## 國家生技研究園區興建工程(統包)

### 園區生態維護環評承諾事項辦理情形

報告單位：專案管理單位 - 亞新工程顧問股份有限公司

107年06月11日

## ◆全區排水系統比例核算表：

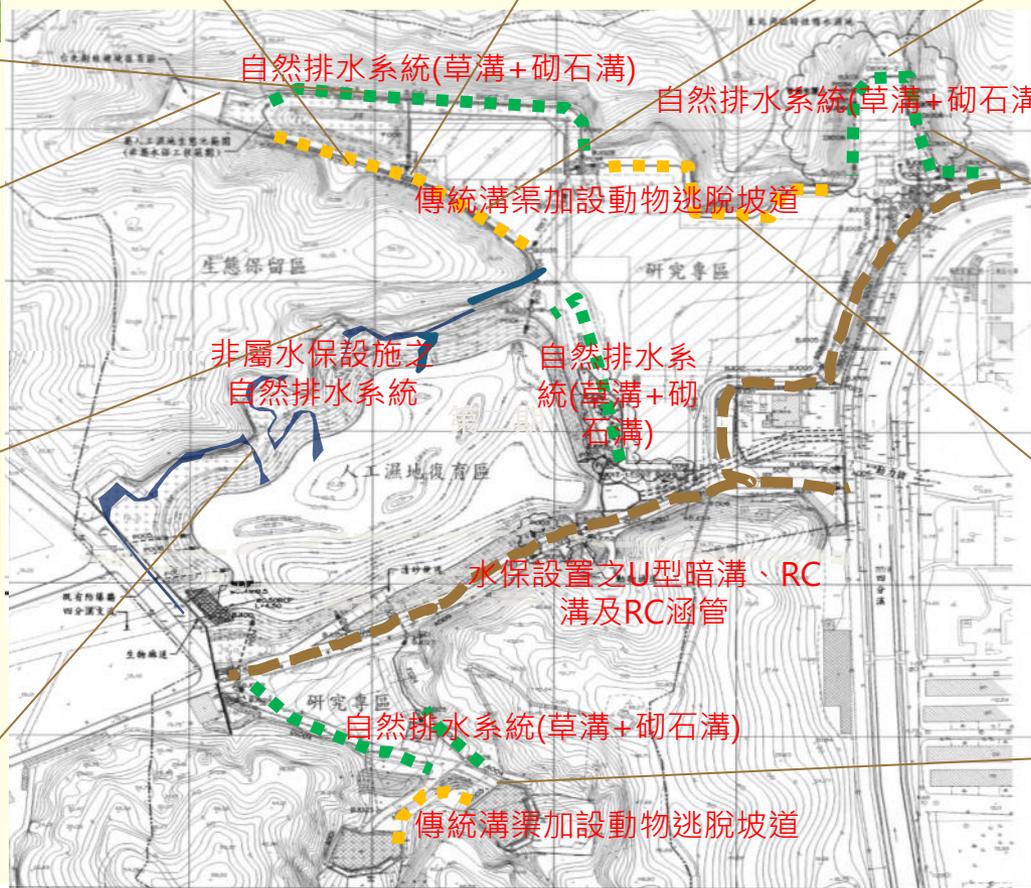
水土保持計畫水溝總長2,605m，其中生態溝506m僅佔總長度19.4%，與原環境影響說明書8-2頁、附22-12頁及附22-16頁生態保育及復育計畫所載內容「...全區道路排水以自然排水(草溝)為優先考量...」不符。

(四)道路排水比率，院方於106年7月20日回覆原處分機關時，未正確理解原處分機關所指稱之計算基礎。經再次計算後，水保設置之U型溝約計1,604m，動植物生態維護設置之排水系統共1,814m，合計為3,418m。動植物生態維護之排水長度達總長之53.07%，並無違背《環說書》「以自然排水為優先考量」「以自然排水為主」之內容，不應對院方計罰。

全區排水系統比例核算表				
排水系統種類長度 ( m )		長度總計 ( m )	百分比(%)	備註(設置區域)
一、依環說書7.1.4 水保設置之U型溝(非生態溝)				
明溝、暗溝及RC涵管	1,604	1,604	46.93%	研究專區
二、依環說書8.1.1 (2)設置之生態溝				
屬水土保持設施之 自然排水系統 (草溝、砌石溝等)	544	1,814	53.07%	園區可開發範圍 (不含研究專區)
非屬水土保持設施之 自然排水系統	707			台北樹蛙區、東北角濕地、 生態池人工溪流 建築物與次生林之緩衝帶
傳統溝渠 (加設動物逃脫坡道)	457			經檢討細設圖說及營運階段 增設部分，傳統溝渠，加設 動物逃脫坡道。
傳統溝渠 (加設動物逃脫坡道) (106.7.20後之水保4變)	106			
合計	3,418	3,418	100.00%

## 辦理情形：動物逃脫坡道剖面圖

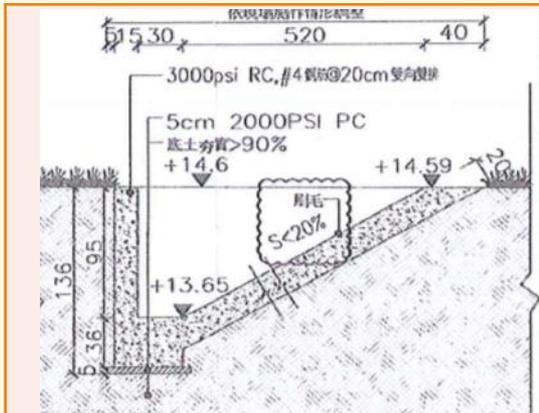
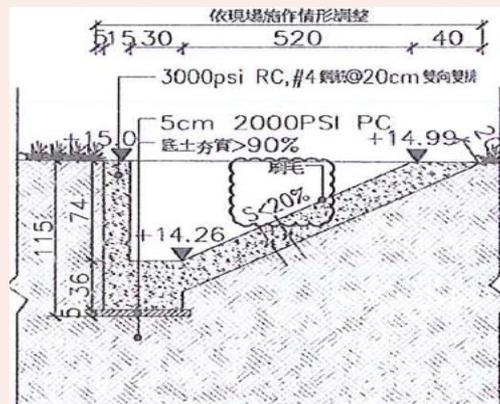
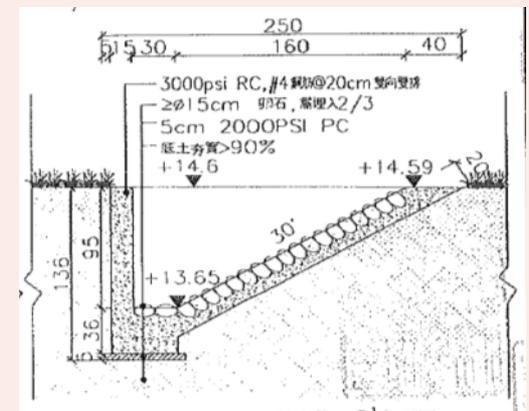
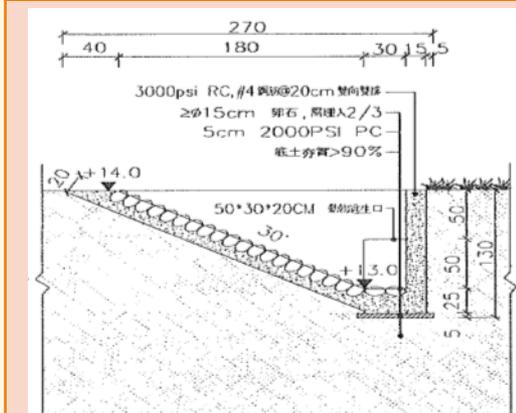
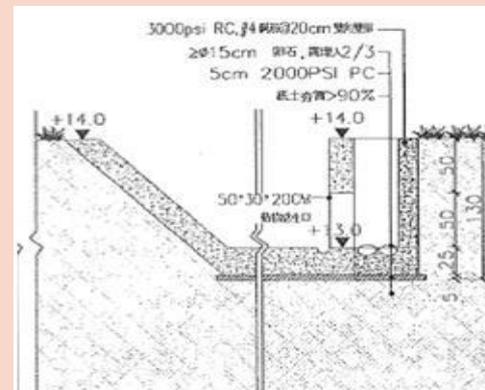
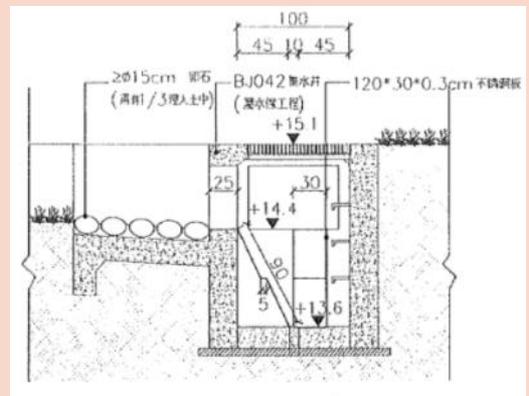
依據環說書規定，園區以自然排水系統（草溝）為主，若為特殊需求，須設傳統排水溝渠處則加設動物逃脫坡道，坡道應至少為10cm寬，坡度小於20度。

- 一. 考量自然排水、地形限制、結構安全、功能性、生態維護、車輾風險及生態熱點結合動物生態棲地等因素，於全區排水系統設置生態友善措施（動物逃脫坡道）。
- 二. 水保U型溝約計 1,604m，生態溝約計1,814m，生態溝約占全區排水溝53.07%。
- 三. 全區共計設置動物逃脫坡道11處，5處施作中，6處尚未施作，預定107年6月30日施作完成。

動物逃脫坡道目前水保溝F009、F009-1、F009-2、DI001、F051皆施作中。
